TOP 4: Normand Freiraumplanung		Datum 11.02.2026
VORLAGE DER VERWALTUNG <input type="checkbox"/>		
STELLUNGNAHME DES GESTALTUNGSBEIRATES <input checked="" type="checkbox"/>

Speyer Süd - zwischen Seekatzstraße, Paul-Egell-Straße und Diakonissenstraße

## Kurzbeschreibung der Maßnahme

Abb. Modellfoto, AGP Generalplaner, Dezember 2025

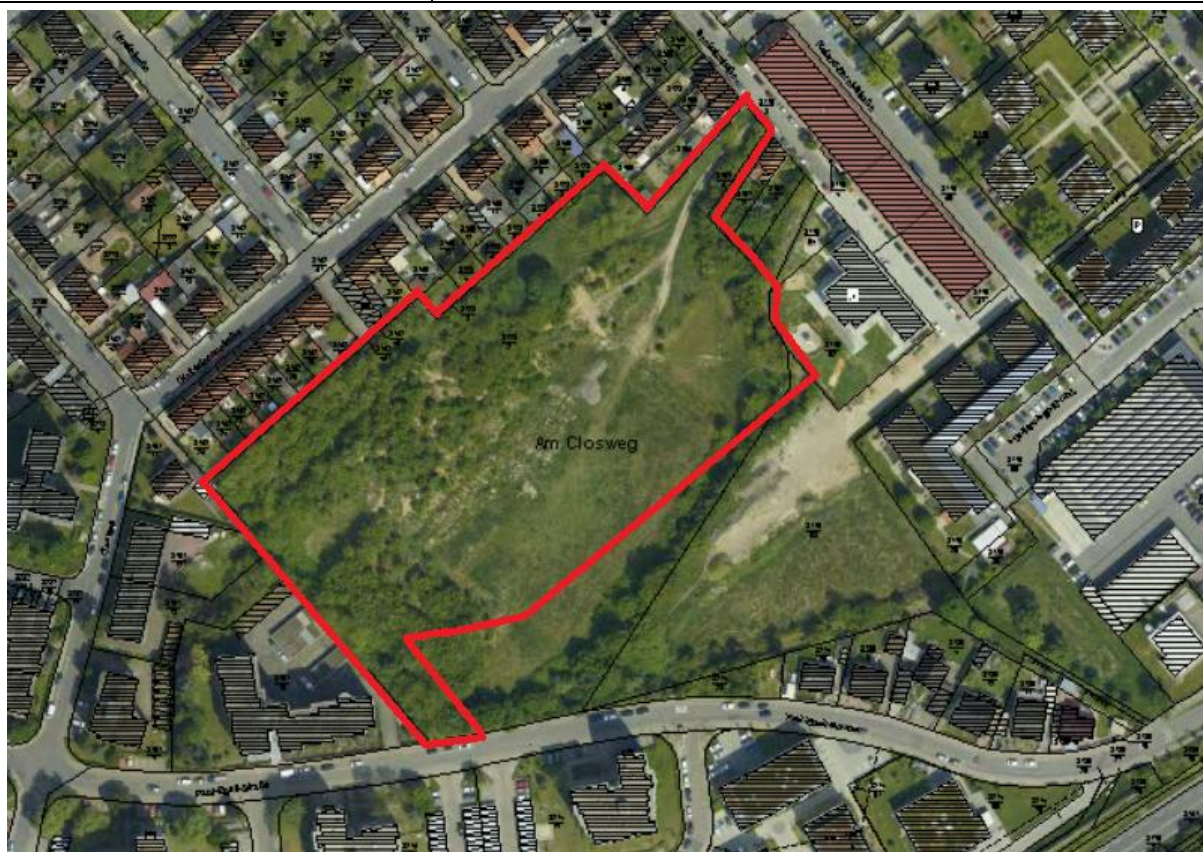
<b><u>Stellungnahme des Gestaltungsbeirats:</u></b>  <p>Nach den ersten frühzeitigen Behandlungen in 2023/24 zur städtebaulichen Strategie, der Entwicklung einer Freiraumtypologie und der Verfahrensart, freut sich der Beirat über die konsequente und vielseitige Weiterentwicklung des Projektes. Mit der Vorlage der beiden Konzeptionsvarianten erhält das Leitbild des „urbanen Biotops“ erstmalig ein gestalterisches Gesicht.</p> <p>Beide Varianten unterstreichen den progressiven Ansatz den öffentlichen Freiraum als kultivierten Naturraum für Flora und Fauna zu betrachten, der die Biotopsentwicklung befördert und Lebensräume sichert. Damit wird auch der modellhafte Charakter zum Ausdruck gebracht, der sich von vorhandenen oder im Bau befindlichen Parkkonzepten in Speyer absetzt. In den beiden vorgestellten Konzepten lassen sich der behutsame Umgang mit der Topographie und den vorhandenen Vegetationsstrukturen gut ablesen. Entscheidend wird auch sein, wie die Balance zwischen kultivierter Sukzession, der biologischen Vielfalt im Sinne der Biodiversität und der zukünftigen Unterhaltungspflege gewährleistet werden kann.</p> <p>Es herrscht auch Konsens darüber, dass das Ergebnis des geplanten städtebaulichen Wettbewerbs zur Bebauung des oberen Plateaus entlang der Paul-Egell-Straße, entscheidenden Einfluss auf die weitere Planung haben wird. Insofern sollte die Entwurfslösung abgewartet werden bzw. Berücksichtigung finden.</p> <p>Im Konzept 1 wird der Schwerpunkt über die Schaffung eines Verbindungssteiges gelegt, der nicht nur als Erschließungsweg zwischen 2 Anbindungspunkten fungiert, sondern der auch Aufenthaltsbereiche und Freizeitaspekte bieten kann. Die als kraftvolle Geste diskutierte Figur vermag damit die bodennahen Bereiche, bis auf die Nebenpfade unangetastet zu lassen. Es ergeben sich allerdings auch kritische Fragen hinsichtlich der Höhenentwicklung (Durchfahrtshöhe für Pflegefahrzeuge), der städtebaulichen Verknüpfung (Wettbewerbsergebnis) und der Unterhaltung.</p> <p>Das alternative Konzept 2 setzt sich stärker mit der Topographie und der Anbindung mit dem zu bebauenden Plateau im Süden auseinander. Das Retentionsbecken, das in beiden Konzepten in der Lage unverändert bleibt, wird dabei als Gestaltungselement baulich und funktional integriert. Auch die barrierefreie Anbindung lässt einen Mehrwert für das Allgemeinwohl des Wohn- und Arbeitsumfeldes erwarten. Besonders hervorzuheben ist das Vegetationskonzept,</p>

das von den kultivierten Ruderal- und Sukzessionsflächen sich hin zu einer domestizierten urbanen Vegetationsstruktur transformiert.

Der dauerhafte Wert der Grünfläche kann nur durch ein konsequentes Pflegemanagement vor der erneuten Verbuschung geschützt werden. Die Offenhaltung kann durch unterschiedliche Formen der Freihaltungskulturen gewährleistet werden. In diesem Zusammenhang spricht sich der Beirat für eine mögliche Beweidung nach dem Vorbild des „urban farmings“ aus, das aber eine wiederkehrende extensive Mahd oder eine punktuelle Stockausschlagspflege mit dem Entfernen von Pioniergehölzen nicht gänzlich ersetzen kann.

Für den Bereich des Robinienwaldes spricht sich der Beirat für mehr Habitatmodule in Form von Haufwerken, Nisthilfen und Benjeshecken aus, die Lebensräume sichern und Artenvielfalt fördern.

Darüber hinaus wird der geplante Partizipationsprozess gelobt. Im Rahmen der Bürgerbeteiligung sollten beide konzeptionelle Ansätze gezeigt und diskutiert werden, auch wenn es innerhalb des Beirates eine mehrheitliche Tendenz für Konzept 2 gibt.
